## Presserende rettelse for medicinsk udstyr – 2955842-10/21/2013-010-C

Udskiftning af "Metal-finish" lampemoduler på da Vinci Si® (IS3000) System Illuminator

### Presserende rettelse for medicinsk udstyr – 2955842-10/21/2013-010-C

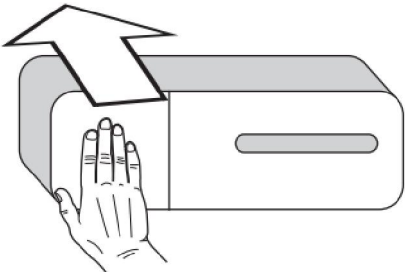
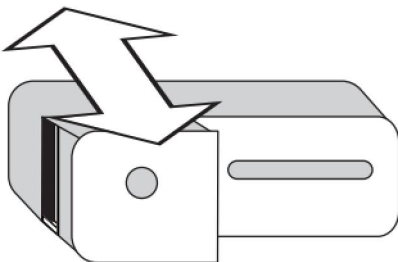
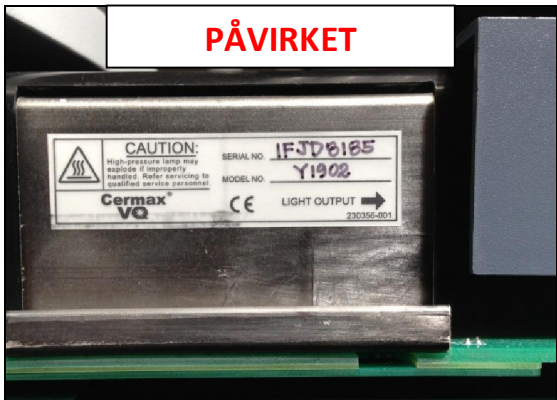
<p>Påvirket produkt: IS3000 HD-lampemodul – PN 950093-05 Dette tiltag påvirker samlet 396 kunder (338 i USA og 58 udenfor USA).</p> <p><b>Bemærk: Firefly™-belysningslegemer (fluorescens billeddannelse) påvirkes ikke af lampemodulet.</b></p>	USA	Frankrig	Qatar	Australien	Tyskland	Rumænien	Østrig	Storbritannien	Rusland	Belgien	Indien	Saudi-Arabien	Brasilien	Israel	Singapore	Bulgarien	Italien	Sydkorea	Canada	Mexico	Sverige	Chile	Monaco	Schweiz	Kina	Nederlandene	Taiwan	Tjekkiet	Norge	Tyrkiet	Danmark	Pakistan		Finland	Panama	
USA	Frankrig	Qatar																																			
Australien	Tyskland	Rumænien																																			
Østrig	Storbritannien	Rusland																																			
Belgien	Indien	Saudi-Arabien																																			
Brasilien	Israel	Singapore																																			
Bulgarien	Italien	Sydkorea																																			
Canada	Mexico	Sverige																																			
Chile	Monaco	Schweiz																																			
Kina	Nederlandene	Taiwan																																			
Tjekkiet	Norge	Tyrkiet																																			
Danmark	Pakistan																																				
Finland	Panama																																				
<p><b>Baggrunden for den frivillige</b></p>	<p>1. Intuitive Surgical har identificeret, at metalbelægningen på IS3000 HD-lampemodulet (PN950093-05) kan være inkompatibelt med belysningslegemets (PN951183-06)</p>

<p>rettelse</p>	<p>kontrolpult, hvilket fører til at en rød Preventive Maintenance Advisory (PMA) dukker frem på alle monitører og ikke kan fjernes af brugeren. Denne PMA er registreret under den obligatoriske præ-operation opstarts- og opsætningsprocedure. Det forekommer sjældent, at et 05-version metal-finish lampemodul kan beskadige et belysningslegeme, på en sådan måde at Illuminator ikke kan kommunikere med lampemoduler. Denne beskadigelse afholder ikke Illuminator fra at kontrollere lys-outputtet fra lampemodulet korrekt; imidlertid registreres fejlen af da Vinci Si-systemet og beskeden "Fejl i illuminator lampemodul: Genindsæt eller udskift lampemodul" vises på både patientside-monitoren og kirurgkonsollen. Denne fejl påvirker ikke belysning fra lampemodulet på normal vis, og der forekommer ingen rapporteringer om lampefejl associeret med dette problem.</p> <p>2. Det kan ske, at lampemodulet, i meget sjældne tilfælde, ikke kan tændes. Dette er udelukkende en teoretisk fejltilstand, eftersom der ikke forekommer nogen rapporteringer om lampefejl associeret med dette problem. Hvis denne fejl i belysning skulle opstå, ville den blive opdaget under opsætning af systemet før operationen.</p>

For adgang til IS3000 HD-lampemodulet:	
<p>1. Frakobl lyslederkablet og tryk på lampemodulpanelet</p> 	<p>2. Panelet vil løsnes og dermed give adgang til lampemodulet</p> 
IS3000 HD-lampemodulet installeret i IS3000 HD Illuminator	
<p>Lampemodul med et <b>plastik-finish</b></p> 	<p>Lampemodul med et <b>metal-finish</b></p>

Lampemodul med et **plastik-finish**

Lampemodul med et **metal-finish**

Ikke påvirket "-04"-version

Påvirket "-05"-version

Trin	IS3000 HD-lampemodul installeret i IS3000 HD Illuminator
1.	<p style="text-align: center;"><b>Metal-finish</b></p>  <p>Fjern det installerede metal-finish lampemodul og installer et plastik-finish lampemodul. Hvis du har brug for at bestille plastik-finish lampemoduler, så gå til trin 2.</p>
	<p style="text-align: center;"><b>Plastik-finish</b></p>  <p>Fortsæt med at bruge plastik-finish lampemodulet.</p>
	<p style="text-align: center;"><b>Firefly (fluorescens) Illuminator</b></p>  <p>Fortsæt til trin 3.</p>
